上関原子力発電所計画をめぐる主な出来事

上関原子力発電所建設予定地の自然の保全に関する要望書

上関原子力発電所に係る環境影響評価についての要望書

上関原子力発電所建設計画に関する環境影響評価についての意見書

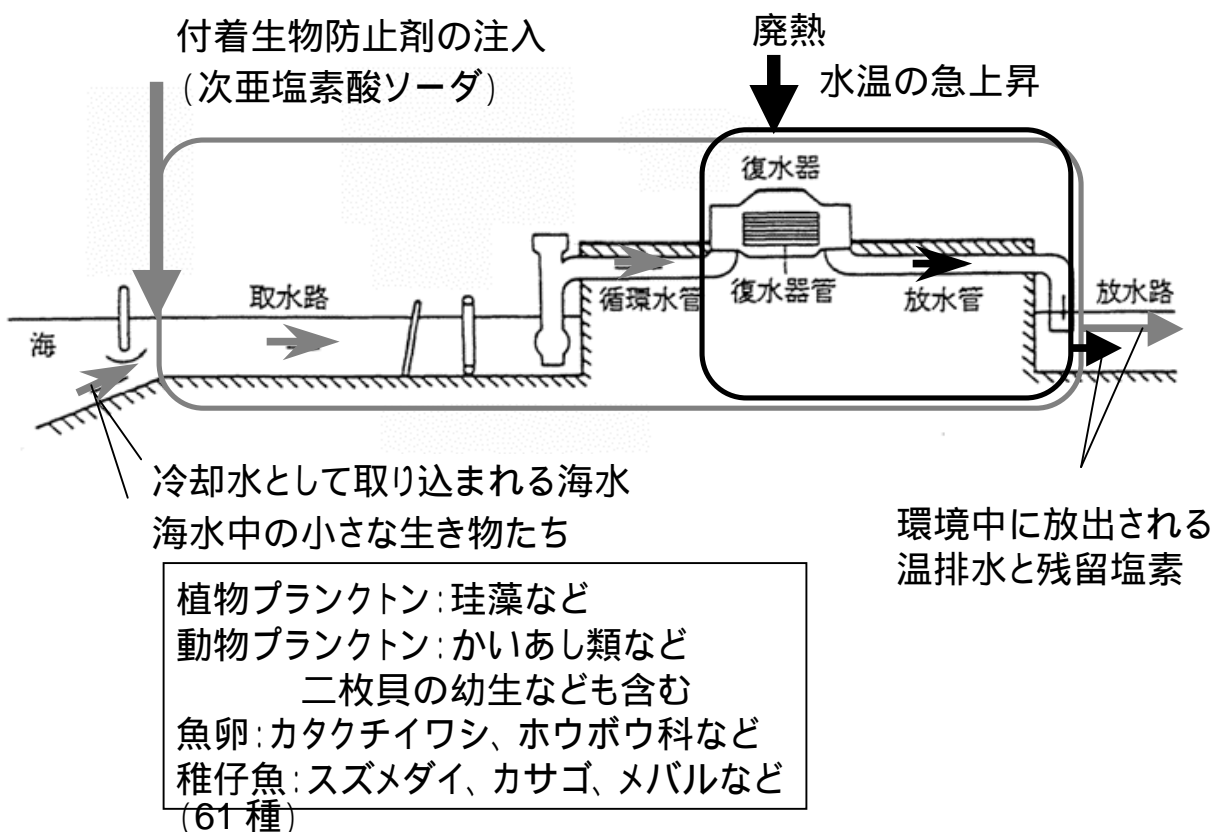
温排水の問題は、放射性物質が環境中に放たれる危険性だけではない。冷却水として取り入れた海水が復水器を通過するとき、水温は局所的に 40 以上にも上昇する。また、冷却水中には多量の殺生物剤（次亜塩素酸ソーダ）が冷却水中に投入されるが、それはプランクトンの大量死滅をもたらす（図 1-2）。殺生物剤はマガキの幼生に強い致死効果を持つことが知られており、その影響は広島湾のカキにも及ぶにちがいない。周防灘に残された貴重な生物の多くは、そこが清浄な海域ゆえに生き残ってきたと言える。その海域で毎秒大量の海水が採取され、殺生物剤で処理され、熱せられて海に放たれる状況下では、そのような生物のプランクトン幼生は大きな打撃を被ることになる。ましてや、海水が滞留しやすい内海では、温排水が海域の生物多様性に与える影響ははかりしれない。

5. 温排水の影響については触れられているが、スナメリの餌の一部となるアジ類、コノシロ類が海水温が1上がった場合には、どのような挙動を示し、それがスナメリの生活にどのような影響をおよぼすのかという予測と影響評価がされているとは言い難い。冷却水のとり込み(冷取水)についてはまったく触れていない。すなわち、今回の発電所の冷却水取込み量は1ヶ月間で、平均水深50mの海域の1km(沖合)×10km(海岸線)の全ての海水を取水するほど龐大であり、そこに生息している浮遊性の卵・幼生・稚仔を壊滅させ、それらの親であるベントスや魚にも致命的な影響を及ぼす危険性に触れていない。
